Kostenprognose | PH „Mayen Holzbau (Baubuche oder Fichte)“

PARKHAUS V1 | 310973

Plananlagen | Prüfung

Plananlage 3 | Grundriss EG Fahrbahn und Stellplätze (überdimensioniert)

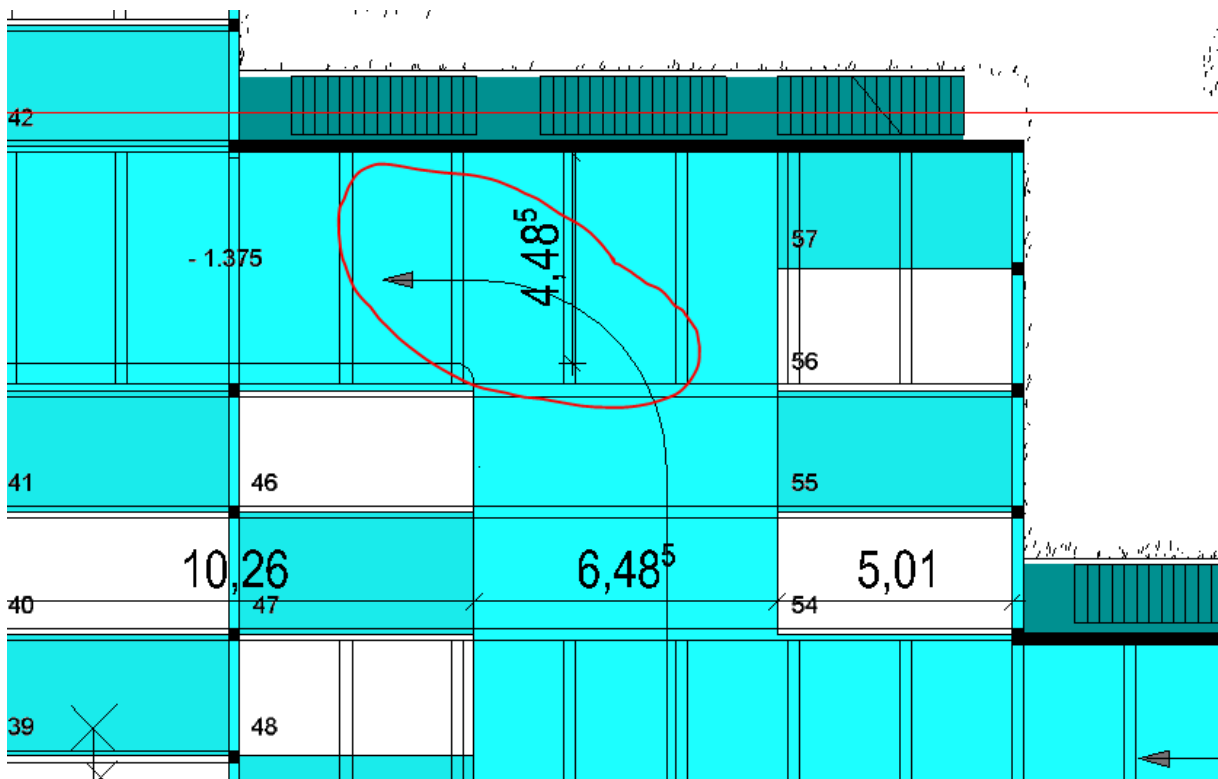
Fahrbahn nach EAR 05 überdimensioniert - Schleppkurven prüfen
